**Asunto:** Comunicación Resolución No. 1351 del 05 de julio de 2024

# AUTORIDAD NACIONAL DE LICENCIAS AMBIENTALES
# - ANLA –
# RESOLUCIÓN N° **001351**
(05 JUL. 2024)

**“Por la cual se modifica la Licencia Ambiental otorgada mediante Resolución 1326 de 5 de agosto de 2020 y se toman otras determinaciones”**

***Figura 46 Zonificación ambiental de la modificación de la licencia ambiental del proyecto UPME 01 de 2013 (Subestación Norte 500 KV y Líneas de Transmisión Norte - Tequendama 500 KV y Norte Sogamoso 500 kV) – como primer refuerzo de red 500 KV del Área Oriental***

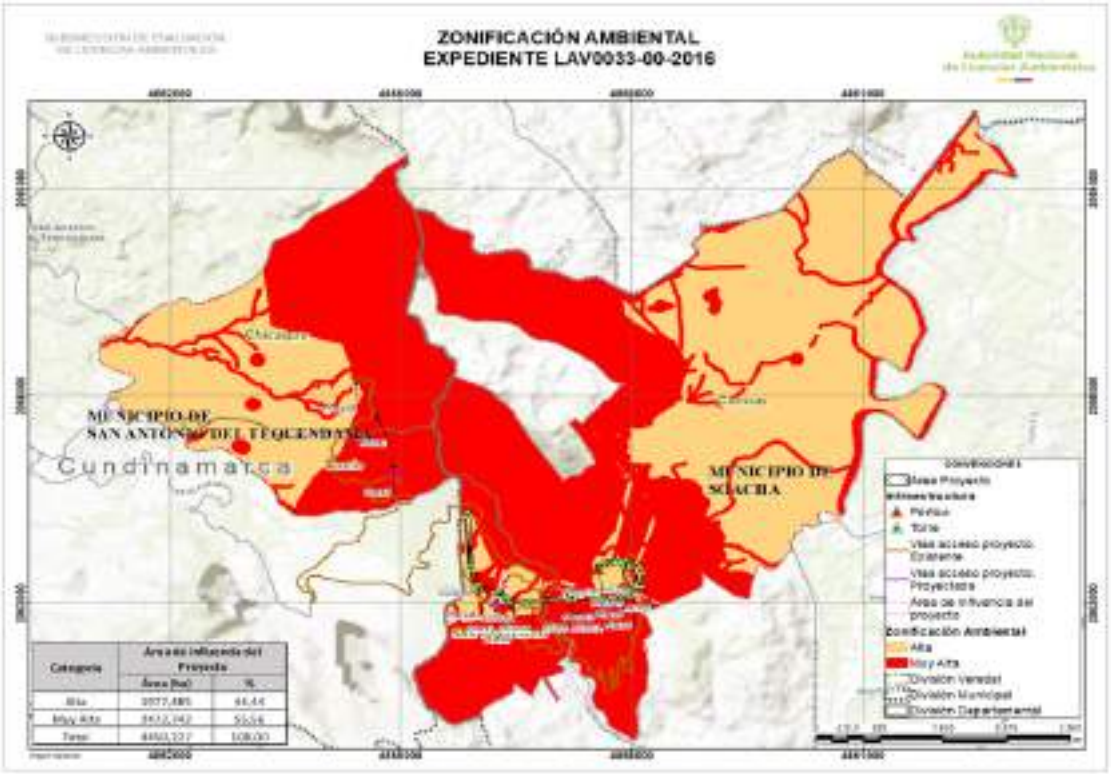
*El Equipo Evaluador Ambiental de la ANLA, considera adecuada la Zonificación Ambiental tanto en los criterios evaluados como en los resultados obtenidos, ya que, a partir de las variables analizadas, esta zonificación refleja la sensibilidad del territorio para todos los medios conforme lo evidenciado durante la visita de evaluación ambiental realizada por esta autoridad. En este sentido, los aspectos de interés ambiental identificados permitieron delimitar aquellas áreas que presentan mayor amenaza, buscando con esto establecer un ordenamiento territorial que permita el uso sostenible de los recursos naturales y la protección del medio ambiente. De esta manera, la zonificación ambiental establecida, garantiza el bienestar de la población local y preserva el equilibrio ecológico del área de influencia establecida para la presente modificación.*

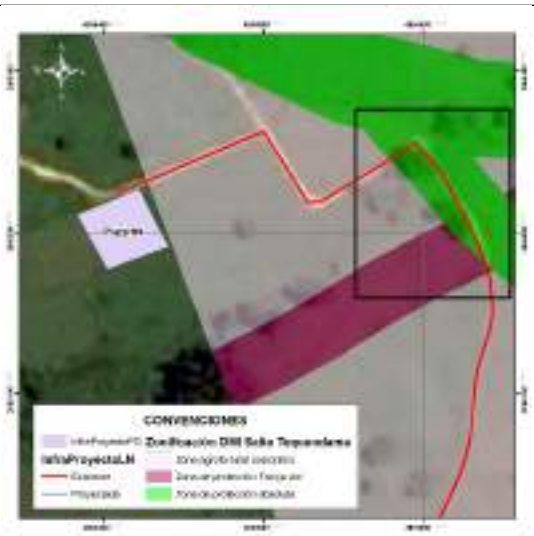
| ***Tipo de obra*** | ***Soporte gráfico revisión Equipo Evaluador Ambiental de la ANLA*** | ***Consideraciones Equipo Evaluador Ambiental de la ANLA*** |
|---|---|---|
| *Acceso a plaza 1N** |  | *Se valida que el acceso es existente y por tanto no requiere aprovechamiento forestal. No obstante, frente a las acciones de mantenimiento propuestas, se identifica que parte del área del acceso se ubica en zona de protección absoluta, por tanto* ***NO es procedente autorizar las actividades de rocería*** *en el tramo que se ubica en esta zona.* |

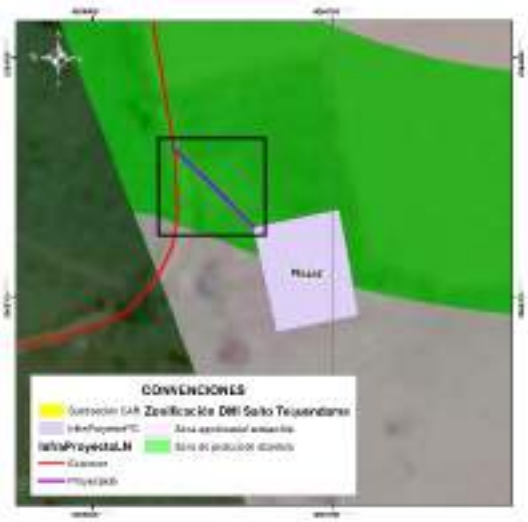
| ***Tipo de obra*** | ***Soporte gráfico revisión Equipo Evaluador Ambiental de la ANLA*** | ***Consideraciones Equipo Evaluador Ambiental de la ANLA*** |
|---|---|---|
| *Acceso a plaza 2**<br><br>*Plaza 2*<br><br>*(Se indica acceso peatonal desde Vía Tipo 1 hasta sitio de plaza)* |  | *Se valida que el acceso específico hasta la plaza de tendido no es existente. Para la plaza de tendido y acceso no se encuentra sustracción de reserva autorizada por parte de la CAR. Adicionalmente, parte de la plaza y el acceso se ubica en zona de protección absoluta, donde se establece como uso prohibido la ejecución de rocería. Por lo anterior* ***NO es procedente autorizar la infraestructura de la plaza y del acceso al no tener sustracción aprobada y al no ser permitidas las actividades de rocería****.* |

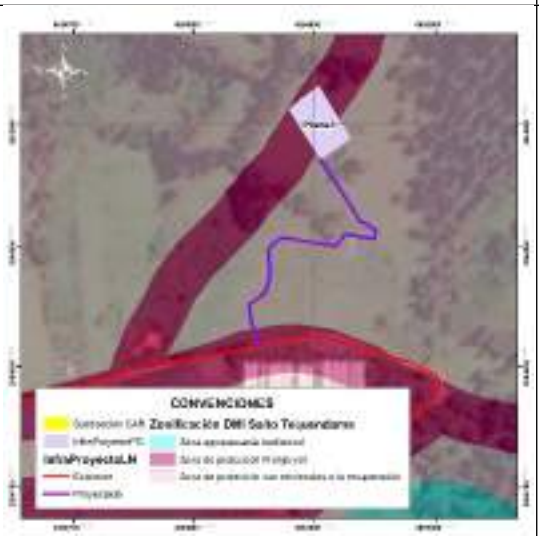
| ***Tipo de obra*** | ***Soporte gráfico revisión Equipo Evaluador Ambiental de la ANLA*** | ***Consideraciones Equipo Evaluador Ambiental de la ANLA*** |
|---|---|---|
| *Acceso a plaza 3**<br><br>*Plaza 3 (Se indica acceso peatonal desde carreteable existente hasta sitio de plaza)* |  | *Se valida que el acceso específico hasta la plaza de tendido no es existente. Para la plaza de tendido y el acceso no se encuentra sustracción de reserva autorizada por parte de la CAR. Igualmente, no realizó la solicitud de permiso de aprovechamiento forestal. Por lo anterior* ***NO es procedente autorizar la infraestructura de la plaza y del acceso al no tener sustracción aprobada.*** |

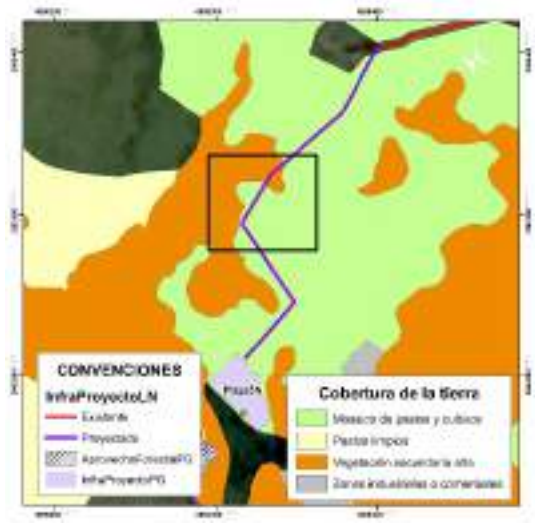
| ***Tipo de obra*** | ***Soporte gráfico revisión Equipo Evaluador Ambiental de la ANLA*** | ***Consideraciones Equipo Evaluador Ambiental de la ANLA*** |
|---|---|---|
| *Acceso a plaza 5N**<br><br>*(Se indica existencia de acceso peatonal)*<br><br>*Plaza de tendido 5N* |  | *Comparando la ubicación del acceso con la cartografía base se identifica que el acceso no se asocia a ningún camino o sendero existente, dándose contradicción con la tabla presentada por la Sociedad pero coherencia con la capa InfraProyectoLN, donde se indica que el acceso es proyectado. Se valida que este acceso atraviesa en su recorrido zonas de vegetación secundaria alta, sobre las cuales la Sociedad **NO podrá adelantar actividades de tala** puesto que no realizó la solicitud de permiso (Recuadros negros).* |

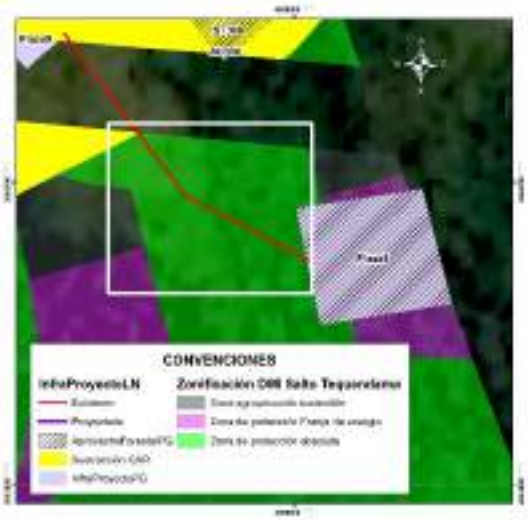
| ***Tipo de obra*** | ***Soporte gráfico revisión Equipo Evaluador Ambiental de la ANLA*** | ***Consideraciones Equipo Evaluador Ambiental de la ANLA*** |
|---|---|---|
| *Acceso a plaza 8*<br><br>*(Reportada como acceso peatonal en documento y en capa InfraProyectoLN como acceso existente)***<br><br>*Plaza de tendido 8* |  | *Se valida que el acceso específico hasta la plaza de tendido no es existente. Para la plaza de tendido y el acceso no se encuentra sustracción de reserva autorizada por parte de la CAR puesto que la Sociedad no hace su solicitud. Adicionalmente, parte de la plaza y el acceso se ubica en zona de protección absoluta, donde se establece como uso prohibido la ejecución de rocería. Por lo anterior* ***NO es procedente autorizar la infraestructura de la plaza y del acceso al no tener sustracción aprobada y al no ser permitidas las actividades de rocería.*** |

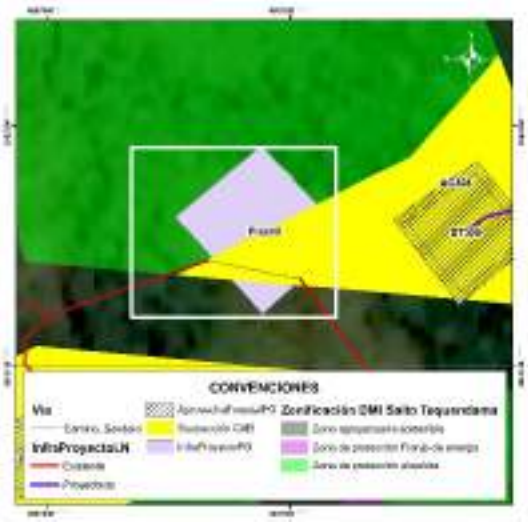
| ***Tipo de obra*** | ***Soporte gráfico revisión Equipo Evaluador Ambiental de la ANLA*** | ***Consideraciones Equipo Evaluador Ambiental de la ANLA*** |
|---|---|---|
| *Acceso a plaza 9***<br><br>*(Reportada como acceso peatonal en documento y en capa InfraProyectoLN como acceso existente)*<br><br>*Plaza de tendido 9* |  | *Se valida que acceso específico hasta plaza de tendido se reporta como camino o sendero, el cual se ubica a 350 m de vía tipo 6 sin pavimentar. Para plaza de tendido y acceso no se encuentra sustracción de reserva autorizada por parte de la CAR puesto que la Sociedad no hace su solicitud. Adicionalmente, parte de la plaza y el acceso se ubica en zona de protección absoluta, donde se establece como uso prohibido la ejecución de rocería. Por lo anterior* ***NO es procedente autorizar la infraestructura de la plaza y del acceso al no tener sustracción aprobada y al no ser permitidas las actividades de rocería.*** |

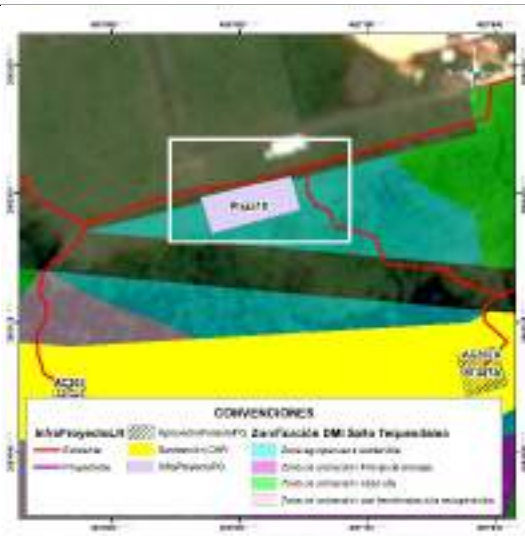
| ***Tipo de obra*** | ***Soporte gráfico revisión Equipo Evaluador Ambiental de la ANLA*** | ***Consideraciones Equipo Evaluador Ambiental de la ANLA*** |
|---|---|---|
| *Acceso a plaza 10 (vía tipo 6 sin pavimentar)**<br><br>*Plaza de tendido 10* |  | *Se valida que el acceso específico hasta la plaza de tendido se reporta como vía tipo 6, sin embargo se plantea adecuación con rocería, aspecto que es inconsistente con la definición de la vía existente. La plaza de tendido se ubica en una “zona agropecuaria sostenible” del DIM Salto del Tequendama y Cerro Manjui, para la cual la Sociedad no solicitó sustracción de reserva ante la CAR. Por lo anterior* ***NO es procedente autorizar la infraestructura de la plaza y del acceso al no tener sustracción de reserva.*** |

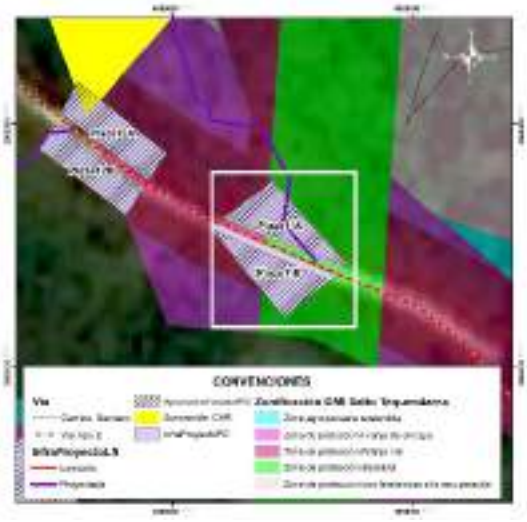
| ***Tipo de obra*** | ***Soporte gráfico revisión Equipo Evaluador Ambiental de la ANLA*** | ***Consideraciones Equipo Evaluador Ambiental de la ANLA*** |
|---|---|---|
| *Acceso a plazas de tendido 11A (camino o sendero desde vía tipo 2) y 11B**<br><br>*Plazas de tendido 11A y 11B* |  | *En el documento se relaciona como acceso el Acc-06, sin embargo, en la capa InfraProyectoLN se identifica que el acceso asociado es el Acc-309.*<br><br>*Se valida que acceso específico hasta plaza de tendido 11A se relaciona como camino o sendero, para el cual se plantearía adecuación con rocería la cual se establece dentro de la zonificación del DMI Sector Salto del Tequendama y Cerro Manjui como actividad prohibida en zona de protección absoluta. Para plazas de tendido y acceso no se encuentra sustracción de reserva autorizada por parte de la CAR puesto que la Sociedad no hace su solicitud.*<br><br>*Por lo anterior* ***NO es procedente autorizar la infraestructura de las plazas y del acceso al no tener sustracción de reserva.*** |

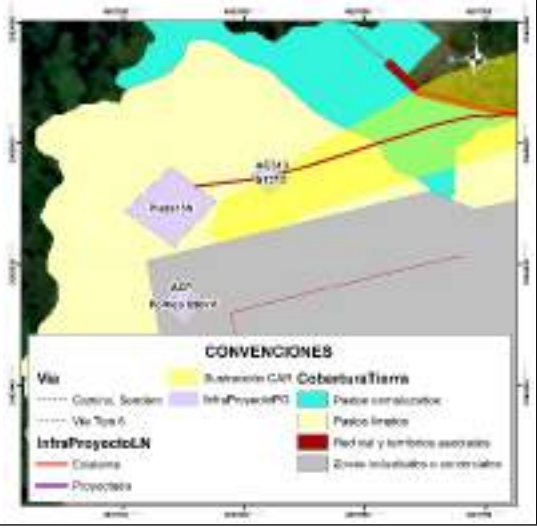
| ***Tipo de obra*** | ***Soporte gráfico revisión Equipo Evaluador Ambiental de la ANLA*** | ***Consideraciones Equipo Evaluador Ambiental de la ANLA*** |
|---|---|---|
| *Acceso a plaza de tendido 13N***<br><br>*Sitio de torre ST313* |  | *Se identifica que el acceso, la plaza de tendido y la torre se ubica en unidades de pastizales. El trazado del acceso se ubica sobre las zonas sustraídas, razón por la cual se considera aceptable este acceso siempre y cuando* ***NO*** *se realicen actividades de aprovechamiento forestal, puesto que este permiso no se solicitó.* |

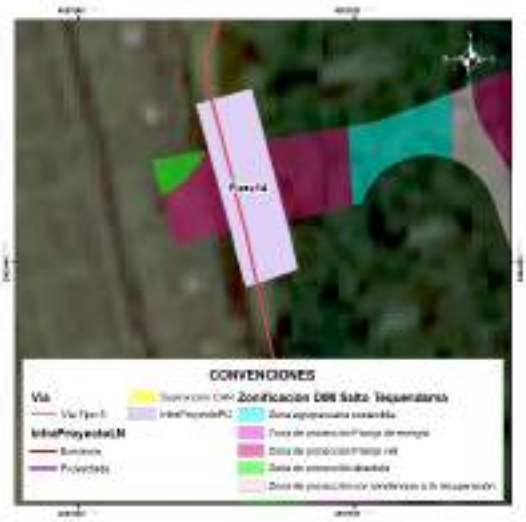
| ***Tipo de obra*** | ***Soporte gráfico revisión Equipo Evaluador Ambiental de la ANLA*** | ***Consideraciones Equipo Evaluador Ambiental de la ANLA*** |
|---|---|---|
| *Acceso a plaza (vía tipo 5)**<br><br>*Plaza de tendido 14* |  | *Se valida que la parte central de la plaza de tendido se encuentra en DMI para la cual la Sociedad no realizó solicitud de sustracción y por tanto no tiene autorización por parte de la CAR. En este sentido,* ***NO es procedente autorizar la infraestructura de la plaza de tendido 14.*** |

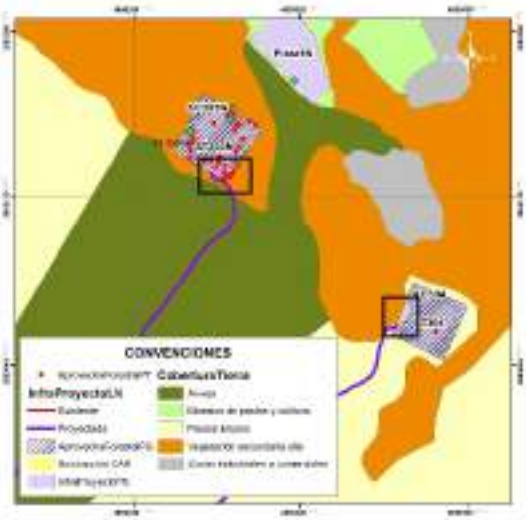
| ***Tipo de obra*** | ***Soporte gráfico revisión Equipo Evaluador Ambiental de la ANLA*** | ***Consideraciones Equipo Evaluador Ambiental de la ANLA*** |
|---|---|---|
| *Accesos a sitios de torre ST303N y ST304**<br><br>*Sitios de torre ST303N y ST304* |  | *Comparando la ubicación de los accesos con la cartografía base se identifica que no se asocian a ningún camino o sendero existente, quedando identificada una contradicción con la tabla presentada por la Sociedad pero coherencia con la capa InfraProyectoLN donde se indica que el acceso es proyectado. Se valida que estos accesos se ubican en su mayoría en cultivos de arveja y en pastos limpios, no siendo necesario ejecutar actividades de aprovechamiento forestal para estos tramos.*<br><br>*Para el caso del acceso al ST303N y una parte del ST304, se identifica cruce con parches de vegetación secundaria alta (ver recuadros negros) para los cuales la Sociedad* ***NO podrá adelantar actividades de tala*** *puesto que no realizó la solicitud de permiso.* |

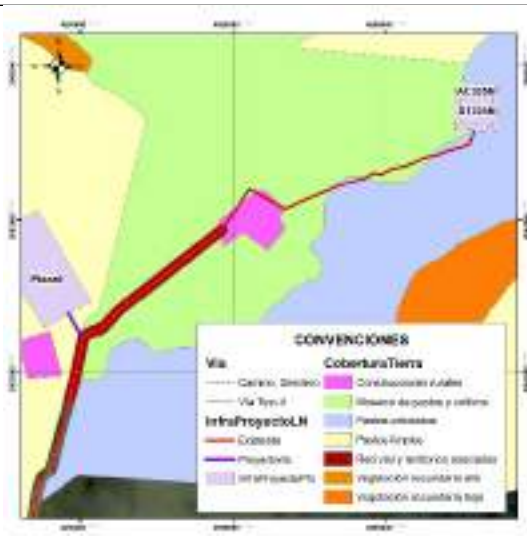
| ***Tipo de obra*** | ***Soporte gráfico revisión Equipo Evaluador Ambiental de la ANLA*** | ***Consideraciones Equipo Evaluador Ambiental de la ANLA*** |
|---|---|---|
| *Acceso a ST305N**<br><br>*Sitio de torre ST305N* |  | *Revisando con la cartografía base se identifica que el acceso no es existente sino que se relaciona con la existencia de un camino o sendero que atraviesa unidades de mosaico de pastos y cultivos, pastos arbolados y construcciones rurales (ubicadas a 110 m del sitio de torre). Teniendo en cuenta que la Sociedad no solicita permiso de aprovechamiento forestal, en este acceso y en la torre **NO podrá adelantar actividades de tala** de ningún individuo que pueda encontrarse de manera aislada (pastos arbolados).* |

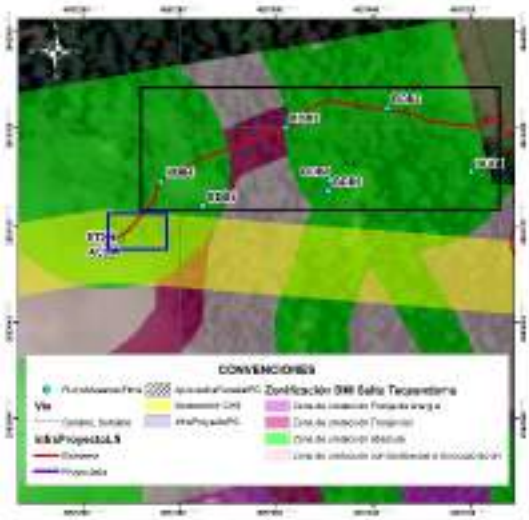
| ***Tipo de obra*** | ***Soporte gráfico revisión Equipo Evaluador Ambiental de la ANLA*** | ***Consideraciones Equipo Evaluador Ambiental de la ANLA*** |
|---|---|---|
| *Acceso a ST306 (Se menciona en documento y en cartografía base como acceso peatonal)** |  | *Durante la visita de evaluación se validó que no existe camino o sendero reportado en cartobase y que la condición de la vegetación es de tipo denso, lo cual es consistente con la cobertura registrada (Bosque denso). Adicionalmente, se identifica que en el área trazada para el acceso, existen individuos de especies en veda, los cuales no están siendo incluidos en solicitud de aprovechamiento forestal (ver cuadro azul).*<br> <br>***Individuo fustal ubicado en tramo de llegada del acceso (No solicitado en aprovechamiento forestal) Coordenadas 4º34´12´´N, 74º17´15´´ W.***<br><br>*De igual manera, en el tramo del acceso la Sociedad registra a las parcelas BDB4, BDB3 y BDB2 (Ver cuadros negros), en las cuales reporta 100 individuos fustales, de estos 23 obedecen a la especie Cyathea sp. y 35 a la* |

| ***Tipo de obra*** | ***Soporte gráfico revisión Equipo Evaluador Ambiental de la ANLA*** | ***Consideraciones Equipo Evaluador Ambiental de la ANLA*** |
|---|---|---|
| | | *especie Quercus humboldtii, ambas especies en veda nacional.*<br><br>*Sumado a esto, no se encuentra sustracción de reserva autorizada por parte de la CAR puesto que la Sociedad no hace su solicitud para los accesos y tampoco realiza solicitud de aprovechamiento forestal aun cuando fue requerido. Adicionalmente, parte del acceso se ubica en zona de protección absoluta, donde se establece como uso prohibido la ejecución de rocería. Por lo anterior* ***NO es procedente autorizar el acceso al no tener sustracción aprobada, no haber solicitado permiso de aprovechamiento forestal y no ser permitidas las actividades de rocería.*** |

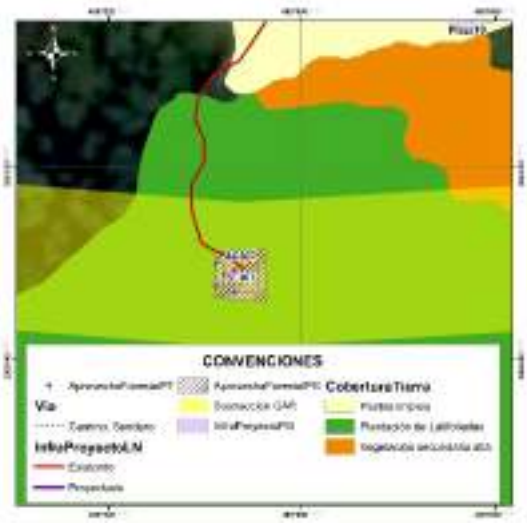
| ***Tipo de obra*** | ***Soporte gráfico revisión Equipo Evaluador Ambiental de la ANLA*** | ***Consideraciones Equipo Evaluador Ambiental de la ANLA*** |
|---|---|---|
| *Acceso a ST307 (Se menciona en documento y en cartografía base como acceso peatonal)** |  | *Durante la visita de evaluación se validó que no existe camino o sendero reportado en cartobase y que la condición de la vegetación se asocia a plantaciones de latifoliadas con vegetación arbórea densa producto de la recuperación del área con presencia de especies en veda. Resultado de ello, la Sociedad para el sitio de torre (relacionado en cobertura plantación de latifoliadas) solicita permiso de aprovechamiento forestal para seis (6) individuos de Quercus humboldtii (especie en veda nacional), no obstante, para el acceso omite la solicitud de permiso de aprovechamiento forestal no siendo procedente la autorización de intervención en acceso.*<br><br>*Sumado a esto, en parte del acceso no se encuentra sustracción de reserva autorizada por parte de la CAR puesto que la Sociedad no hace* |

| ***Tipo de obra*** | ***Soporte gráfico revisión Equipo Evaluador Ambiental de la ANLA*** | ***Consideraciones Equipo Evaluador Ambiental de la ANLA*** |
|---|---|---|
| | | *su solicitud para los accesos. Por lo anterior* ***NO es procedente autorizar el acceso al no tener sustracción aprobada y no haber solicitado permiso de aprovechamiento forestal.*** |

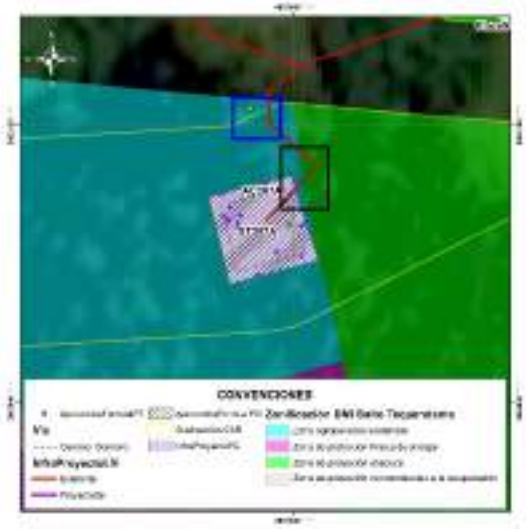
| ***Tipo de obra*** | ***Soporte gráfico revisión Equipo Evaluador Ambiental de la ANLA*** | ***Consideraciones Equipo Evaluador Ambiental de la ANLA*** |
|---|---|---|
| *Acceso a ST307A (Se menciona en documento y en cartografía base como acceso peatonal)** |  | *Durante la visita de evaluación se validó que no existe camino o sendero reportado en cartobase y que la condición de la vegetación se asocia a plantaciones de latifoliadas con vegetación arbórea densa producto de la recuperación del área con presencia de especies pioneras. Resultado de ello, la Sociedad para el sitio de torre (relacionado en la misma cobertura) solicita permiso de aprovechamiento forestal para 16 individuos fustales, no obstante, para el acceso omite la solicitud de permiso de aprovechamiento forestal no siendo procedente la autorización de intervención en acceso. Adicionalmente, en la visita de evaluación se identificó que en el área trazada para el acceso, existen individuos fustales, los cuales no están siendo incluidos en solicitud de aprovechamiento forestal (ver cuadro azul).*<br><br>*Sumado a esto, en parte del acceso no se encuentra sustracción de reserva autorizada por parte de la CAR puesto que la Sociedad no hace su solicitud para los accesos y adicionalmente, parte del acceso se ubica en zona de protección absoluta, donde se establece como uso prohibido la ejecución de rocería (ver cuadro negro). Por lo anterior* ***NO es procedente autorizar el acceso al no tener sustracción aprobada, no haber solicitado permiso de aprovechamiento forestal y no*** |

| ***Tipo de obra*** | ***Soporte gráfico revisión Equipo Evaluador Ambiental de la ANLA*** | ***Consideraciones Equipo Evaluador Ambiental de la ANLA*** |
|---|---|---|
| | | ***ser permitidas las actividades de rocería.*** |

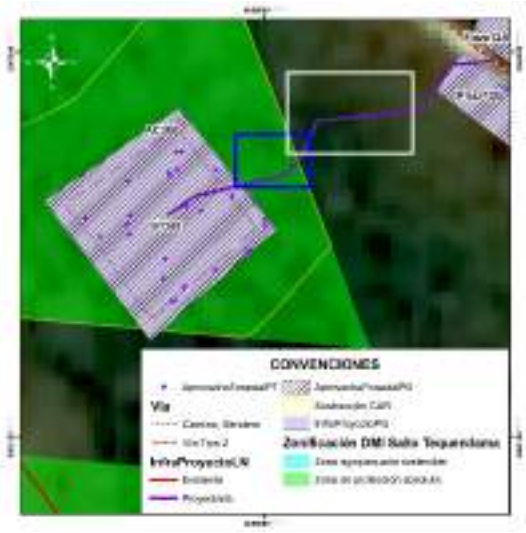
| ***Tipo de obra*** | ***Soporte gráfico revisión Equipo Evaluador Ambiental de la ANLA*** | ***Consideraciones Equipo Evaluador Ambiental de la ANLA*** |
|---|---|---|
| *Acceso a ST308*<br><br>*(Acceso mencionado como proyectado en capa InfraProyectoLN y como sendero/ camino en cartobase)** |  | *Durante la visita de evaluación se validó que no existe camino o sendero reportado en cartobase y que la condición de la vegetación se asocia vegetación secundaria alta. Resultado de ello, la Sociedad para el sitio de torre (relacionado en la misma cobertura) solicita permiso de aprovechamiento forestal para 36 individuos fustales, no obstante, para el acceso omite la solicitud de permiso de aprovechamiento forestal no siendo procedente la autorización de intervención en acceso. Adicionalmente, en la visita de evaluación se identificó que en el área trazada para el acceso, existen individuos fustales, los cuales no están siendo incluidos en solicitud de aprovechamiento forestal (ver cuadro azul).*<br><br>*Sumado a esto, en área por fuera del DMI (ver recuadro blanco) tampoco se solicita permiso de aprovechamiento aun cuando la cobertura es vegetación secundaria alta. Por lo anterior* ***NO es procedente autorizar el acceso al no haber solicitado permiso de aprovechamiento forestal para su intervención.*** |

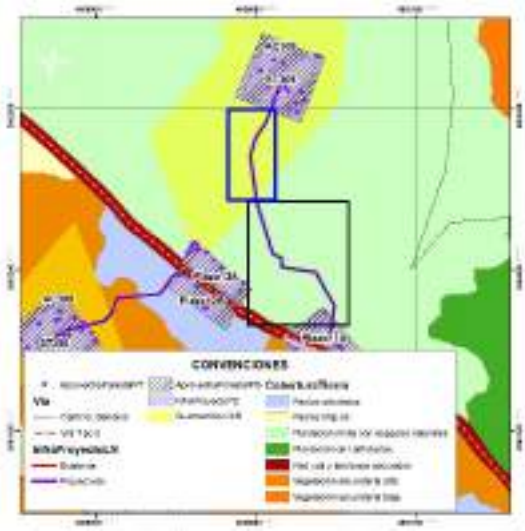
| ***Tipo de obra*** | ***Soporte gráfico revisión Equipo Evaluador Ambiental de la ANLA*** | ***Consideraciones Equipo Evaluador Ambiental de la ANLA*** |
|---|---|---|
| *Acceso a ST309*<br><br>*(Acceso mencionado como proyectado en capa InfraProyectoLN y como sendero/ camino en cartobase)** |  | *Durante la visita de evaluación se validó que no existe camino o sendero reportado en cartobase y que la condición de la vegetación se asocia a la cobertura de plantación mixta con espacios naturales. Resultado de ello, la Sociedad para el sitio de torre (relacionado en la misma cobertura) solicita permiso de aprovechamiento forestal para 17 individuos fustales, no obstante, para el acceso omite la solicitud de permiso de aprovechamiento forestal no siendo procedente la autorización de intervención en acceso ni dentro del área sustraída (Recuadro azul) ni por fuera de esta.*<br><br>*Sumado a esto, en parte del acceso no se encuentra sustracción de reserva autorizada por parte de la CAR puesto que la Sociedad no hace su solicitud para los accesos y adicionalmente, parte del acceso se ubica en zona de protección absoluta, donde se establece como uso prohibido la ejecución de rocería (ver cuadro negro). Por lo anterior* ***NO es procedente autorizar el acceso al no tener sustracción aprobada, no haber solicitado permiso de aprovechamiento forestal y no ser permitidas las actividades de rocería.*** |
